COMITÉ INTERINSTITUCIONAL DE FALLAS GEOLÓGICAS Y GRIETAS DEL ESTADO DE AGUASCALIENTES GRUPO 3 Y 4.

ACTA CIRCUNSTANCIADA

FG001-2019

ANEXO I

Figura. 2 Versión Original de la traza de falla y paleocauce Falla Estrella 2017.

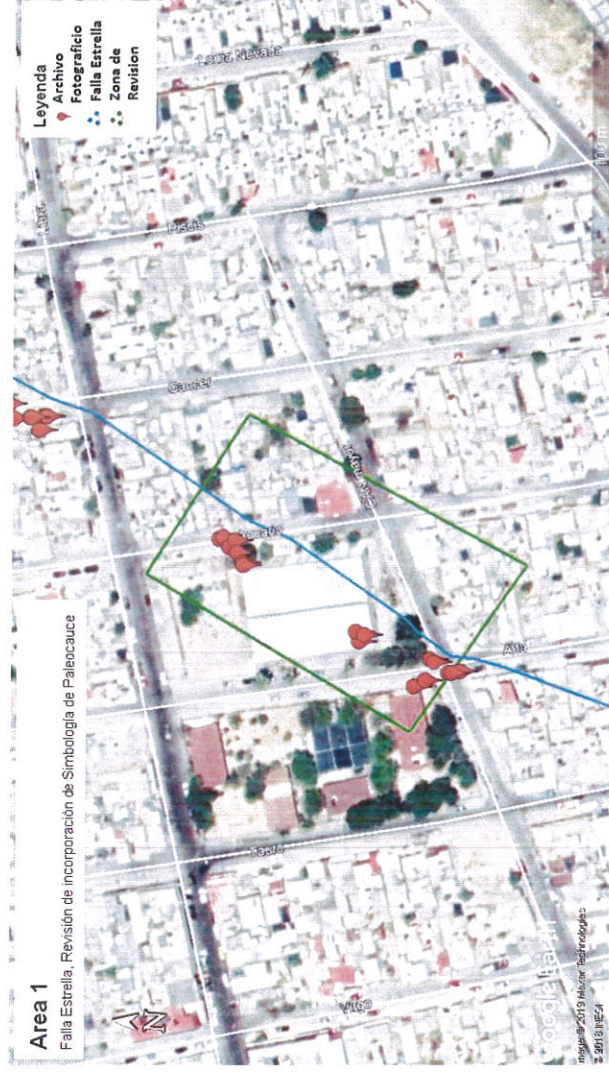
Para el trazo de la Falla Estrella se tiene la siguiente cartografía oficial en el SIFAGG **Figura. 2**, en dicha traza se destacan 2 franjas marcadas con la simbología de falla. De acuerdo a las observaciones llevadas a cabo en campo por parte de los miembros del departamento de Fallas geológicas y grietas el día 6 de junio del 2019 se determinó a partir de la evidencia en campo que la traza de la Falla Estrella seguía el siguiente trazo mostrado en la **Figura. 3**-

1. **Ing. Pedro Carlos** - De acuerdo a los estudios realizados, se tiene evidencia de un cauce que pasa debajo del templo y que aun acarrea agua, la pendiente propia del terreno correlacionaría dicha afirmación. Se contempla que cuando menos un segmento de la Falla tiene comportamiento semejante a un paleocauce.

2. **Ing. Juan Antonio Fuentes** – Se han realizado estudios de geofísica para corroborar la afirmación de paleocauce, existe evidencia de una afectación por una segunda traza. Considerando lo anterior a su consideración debe quedar un trazo doble.
3. **Ing. Luis Gerardo del Muro** – Se han realizado numerosas revisiones, y la afectación existe.

Figura. 5 Acuerdo del nuevo trazo, se anexan fotografías de los trabajos.

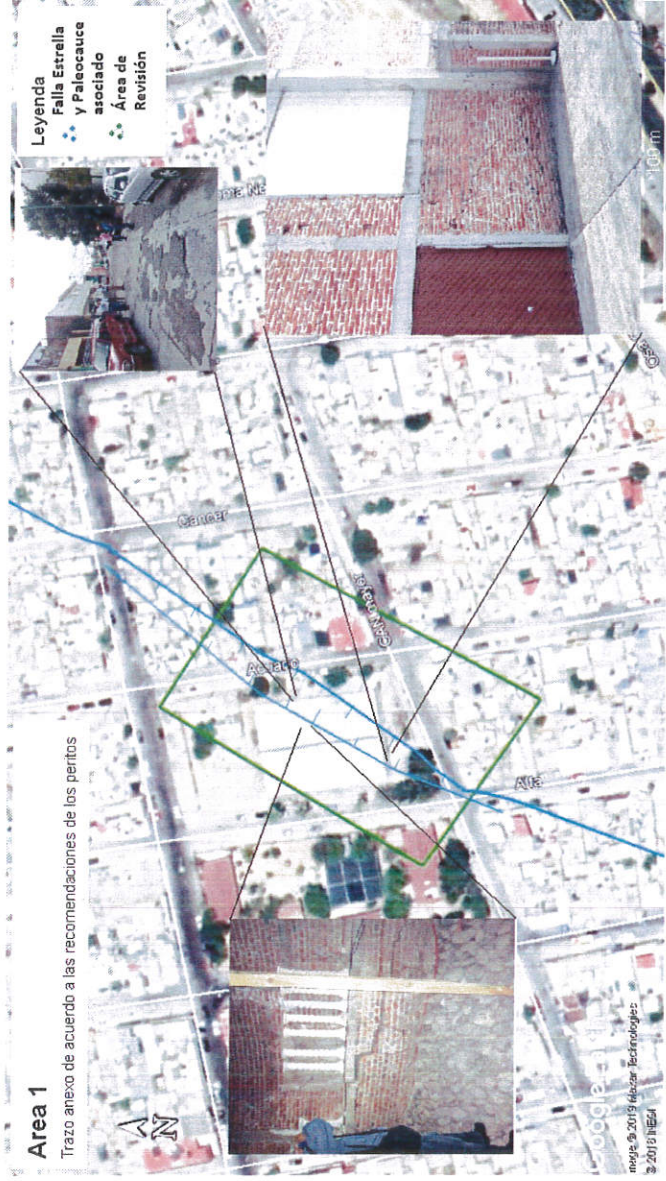
De acuerdo a las revisiones y comentarios hechos en campo por los peritos asistentes se determinó trazar de acuerdo a la Figura. 5, esto con el fin de plasmar el fenómeno de paleocauce que se aprecia en dicho segmento.

Figura. 6 Trazo Original SIFAGG 2017, se incluye la zona de revisión (área verde).

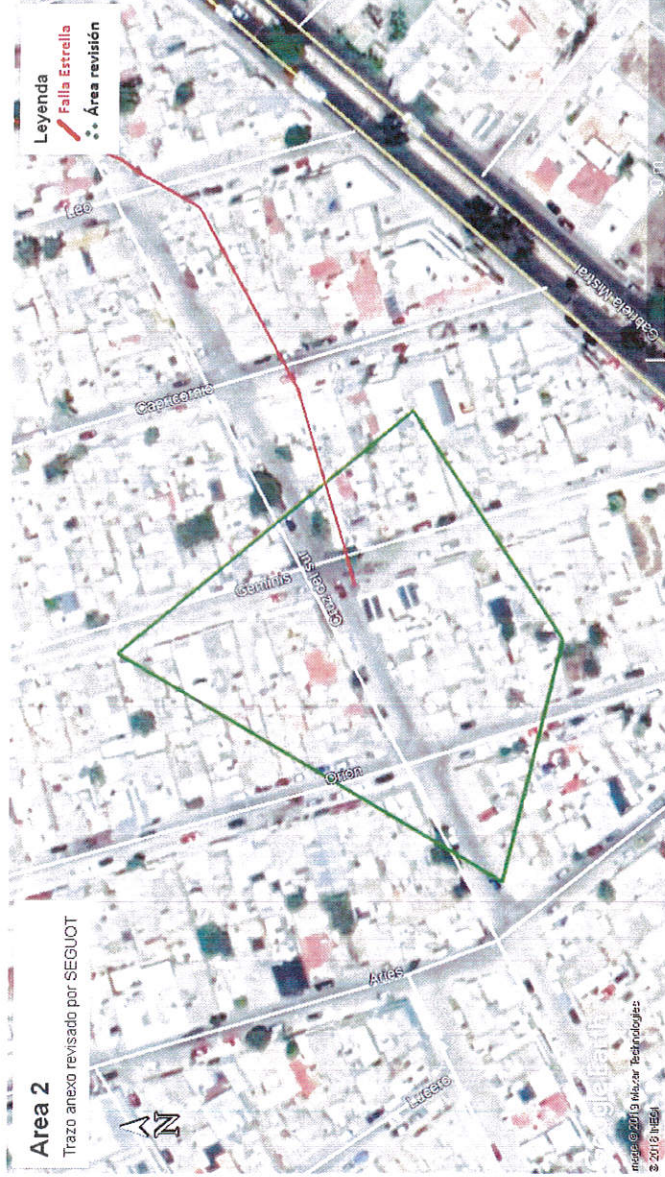
De acuerdo a las observaciones llevadas a cabo en las calles Orión y Cruz del Sur, se tomó en cuenta el trazo actual reportado en el SIFAGG **Figura. 6** y se consideró que la evidencia en dicha zona puede ser asociada a la falla Estrella, el Ing. Ángel Serrano realizó recorridos y evidenció daños consecutivos a la falla en dirección a la calle orión.

Ing. Del Muro – La correlación geográfica de los daños en calle orión sugieren un posible avance que debe ser contemplado.

Ing. Pedro Carlos – la evidencia debe ser verificada en estructuras interna de las casas, existe una posible correspondencia.

Ing. Fuentes – De acuerdo a estudios realizados con anterioridad existían evidencia del prolongamiento de la falla a varias calles.

Arq. Joshua – La tendencia persiste.

Figura. 7 Trazo actualizado por SEGUOT 6 de junio 2019 se adjunta memoria fotográfica pin rojo.

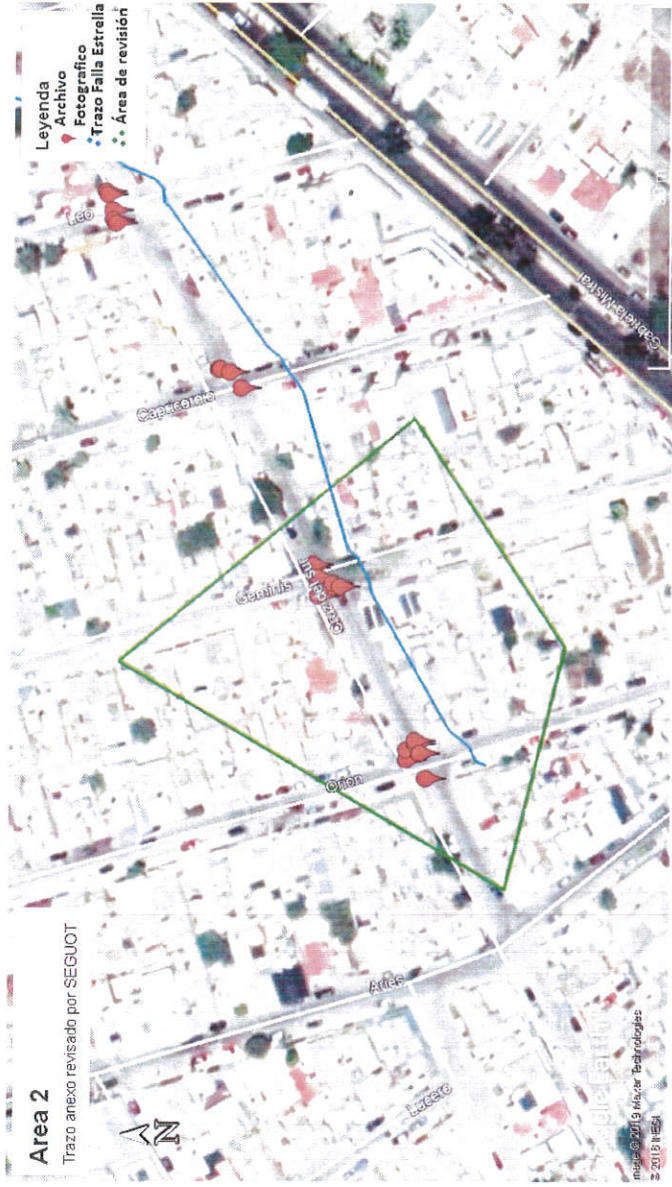
Con base en la evidencia en campo se consideró que el trazo mostrado en la Figura. 7 es correcto y debe ser integrado.

Figura. 9 Trazo SIFAGG original 2017, se delimita el área de revisión (cuadro verde).

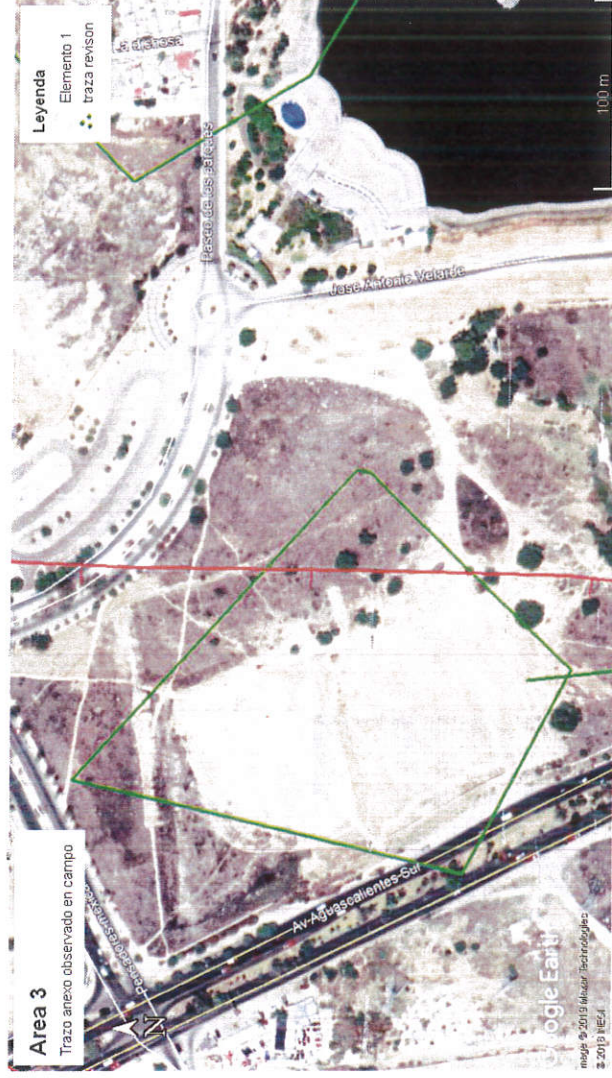
De acuerdo con los recorridos realizados sobre el predio **Figura. 9** se determinó una traza de grieta anexa a la falla oriente detectada por el Ing. Fuentes en conjunto con el Ing. Del Muro.

Ing. Pedro Carlos y Ing. José Luis Mendieta- El rompimiento del terreno es semejante a un desprendimiento en abanico característico en las cercanías de una falla, debe revisarse la continuación de este agrietamiento para asociarlo a un desprendimiento o grieta. Con esa consideración debe ser contemplado.

Ing. Fuentes – El trazo marcado ha sido corroborado con zanjas.

Ing. Del Muro – Además de este trazo, existe otro en la porción central del terreno que fue corroborado por él.

En acuerdo por parte de los peritos la evidencia sustenta la incorporación del trazo **Figura. 13**. El Ingeniero Serrano realizo un vuelo mediante Dron para detectar rasgos de importancia. Se hicieron aclaraciones de términos y evidencias por parte del Ing. Pedro Carlos para varios de los asistentes.

Figura. 20 Zona de revisión 6, traza original de la Falla Oriente SIFAGG

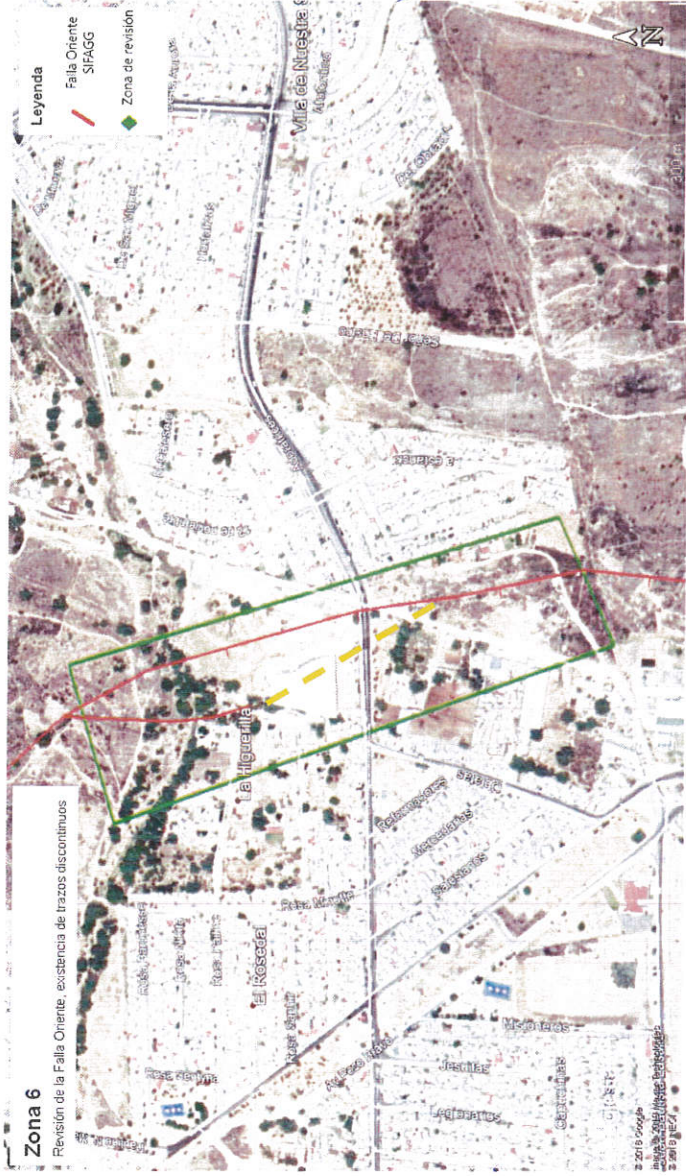
La última zona correspondió la calle Adoratrices, en un predio al norte del Parque México Figura. 20, el Ing. José Ángel Serrano realizo varios vuelos de dron con el objetivo de reconocer la zona y exponer las discrepancias con el trazo propuesto por SEGUOT (Figura. 21 y Figura. 22), dichas imágenes fueron observadas por los asistentes.

Ing. Serrano – Expuso que el trazo al norte de adoratrices se conecta con la falla Oriente Figura. 20, esto detectado en edificaciones e interpretado a través de vuelos en dron.

Ing. Fuentes – Sostuvo que, de los estudios geofísicos realizados sobre la traza de la falla en una zona de bodegas, el trazo determinado corresponde hacia el predio posterior semejante a la cartografía de SEGUOT, sin embargo, no se descarta un desprendimiento de la Falla Oriente, un fenómeno recurrente sobre esta falla.

Ing. Pedro Carlos – Menciona que dichas trazas no son descartadas dado las observaciones realizadas en trabajos geológicos de su autoría.

Figura. 21 Zona de Revisión (cuadro verde), Falla Oriente SEGUOT 16 de Julio 2019 (traza azul).

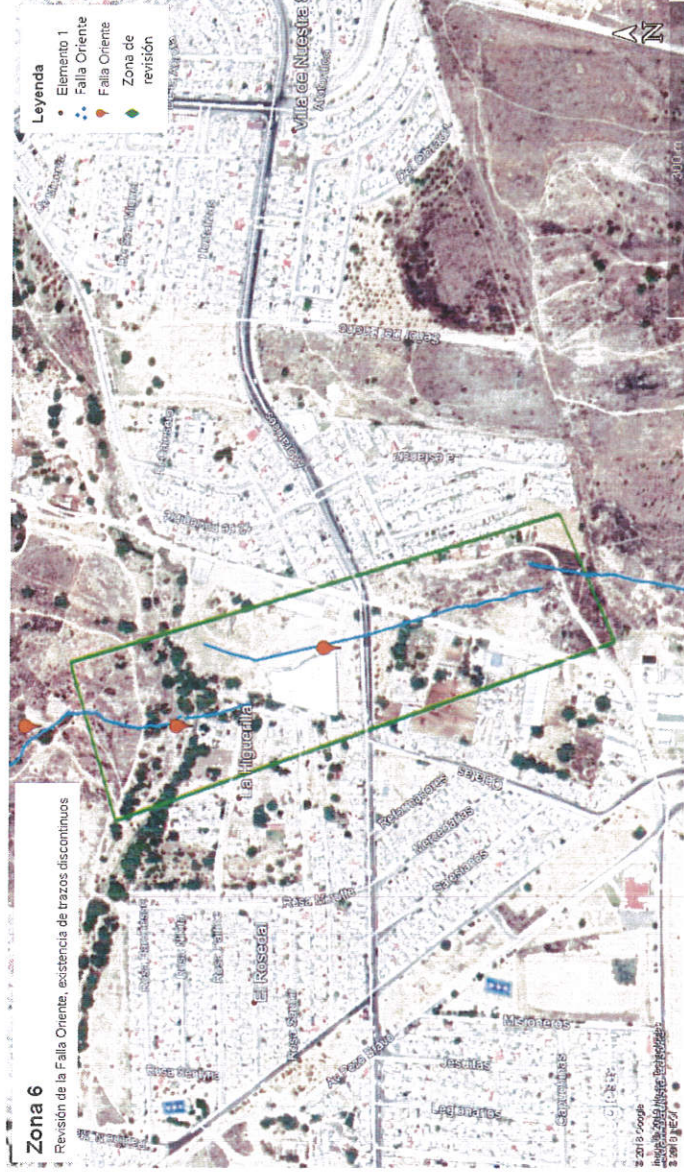
Ing. Del Muro – De acuerdo a lo observado en superficie, el trazo debe quedar separado, esto para no proporcionar un elemento desconocido en el plano. Sin embargo, debe considerarse su anexión con otra simbología y aclarando su procedencia.

Ing. Fuentes – Concordó en que el trazo quede de acuerdo a lo cartografiado por SEGUOT, a sí mismo menciona que la zona de restricción en esta zona es amplia, designada así por los hallazgos y estudios hechos por varios peritos.

Ing. Pedro Carlos – A sí mismo coincidió en que este segmento quede separado, ya que, de acuerdo a su experiencia, no se puede trazar una unión con otra traza que no se observa en campo.

De acuerdo a las observaciones y comentarios expresados en el recorrido, quedo aclarada la separación del segmento como queda plasmada en la Fig. 21.
